**Réponses aux questions sur le projet: “ PAP Mierschendall – Etude d’impact environnemental volet Eau pour le projet d’utilisation de la chaleur des eaux usées de la STEP de Neringen/Mersch par LuxEnergie dans le cadre du PAP Mierschendall, ZAMID, Luxplan S.A. (20231917-LP-HYDR01)”**

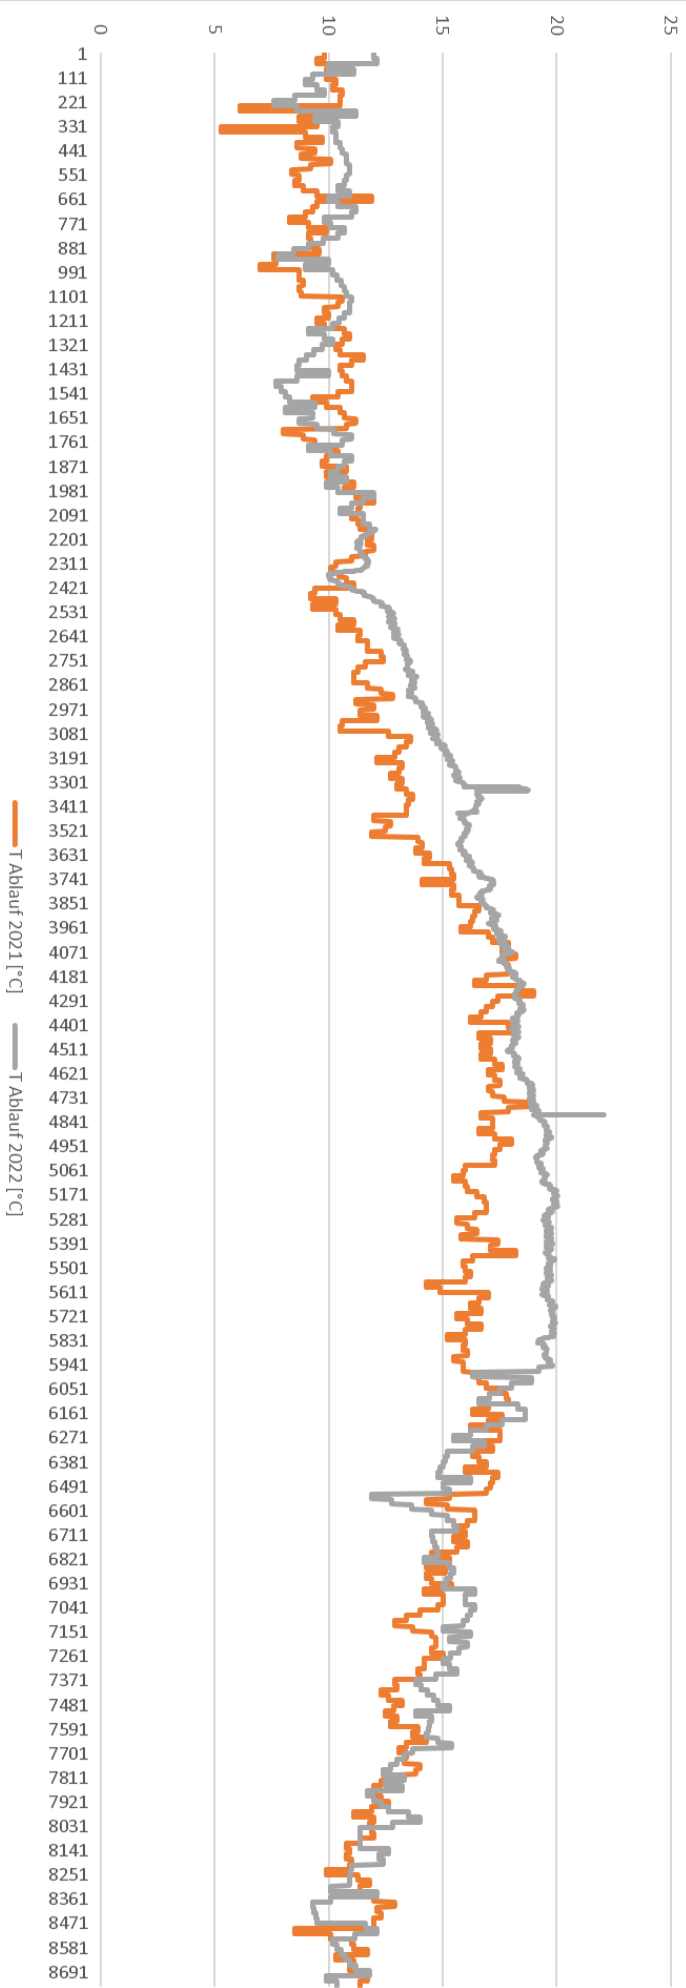
*- la qualité physico-chimique (température) des données de 2022 sont exploitées ;*

Les données relatives aux températures et aux débits sont très variables et dépendent de nombreux paramètres. Nous avons pris les meilleures données disponibles au moment de la rédaction du rapport.

Pour effectuer les calculs, il est également possible de prendre des données de différentes années, car différents scénarios se produisent également dans la réalité.

Nous avons reçu les données de 2022 et la comparaison avec les données de 2021 montre que les valeurs sont similaires. Les fluctuations dans le déroulement de 2022 viennent du fait que nous avons une résolution plus précise des valeurs mesurées. Les conclusions sur l’influence sur le paramètre température restent donc inchangées.

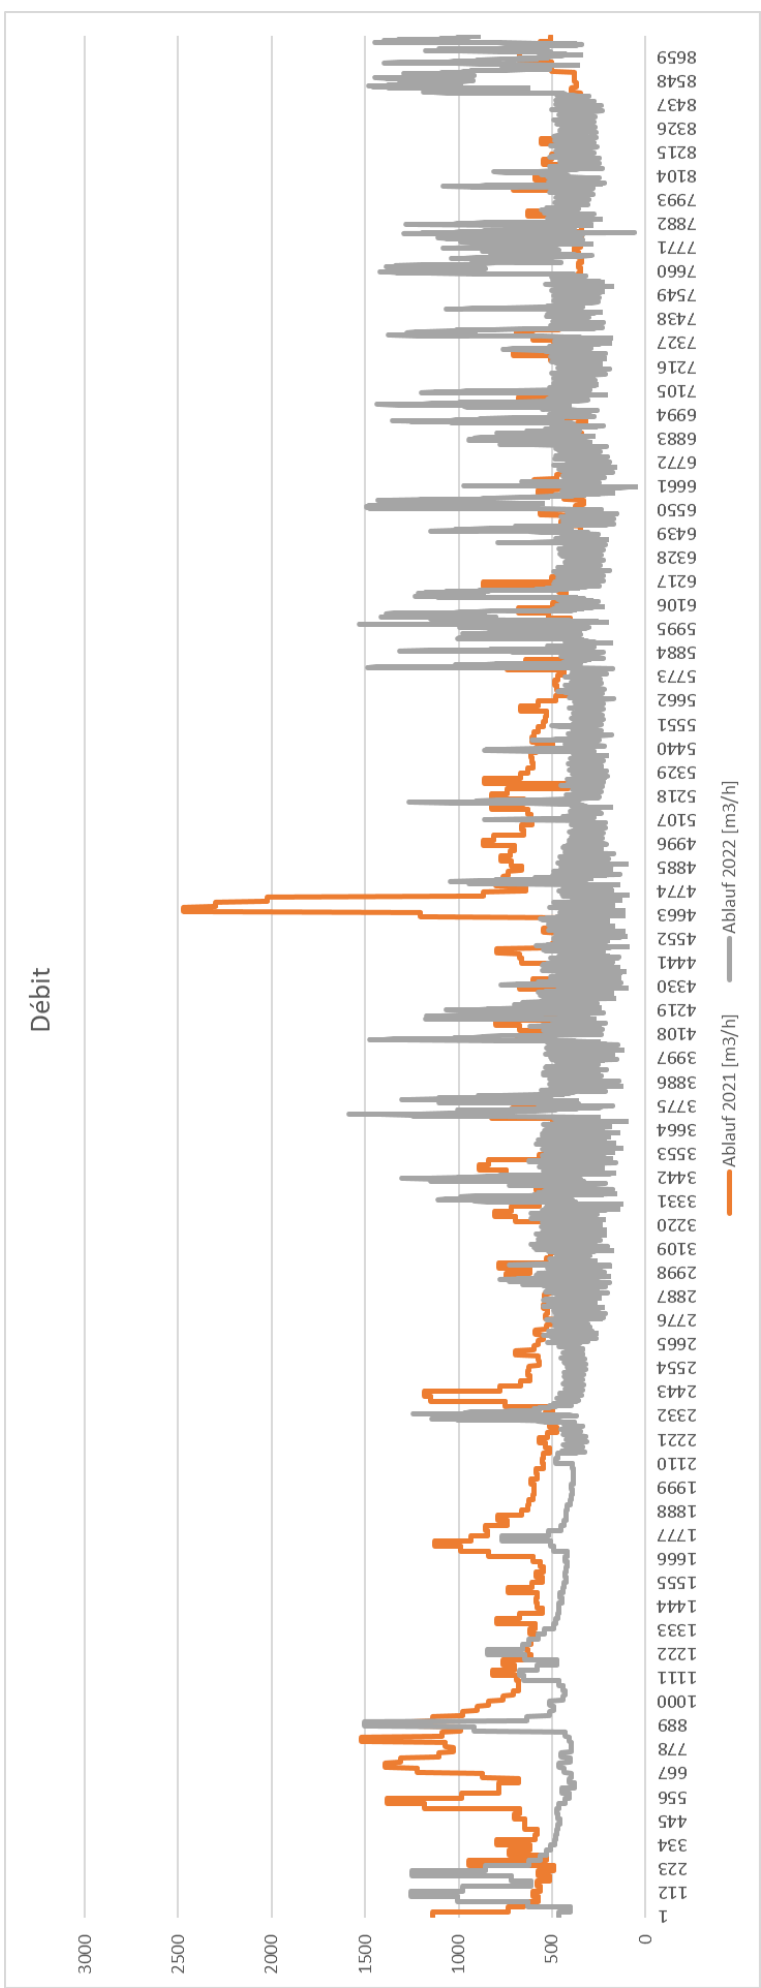
*- le débit des données de 2021 de LuxEnergie.*
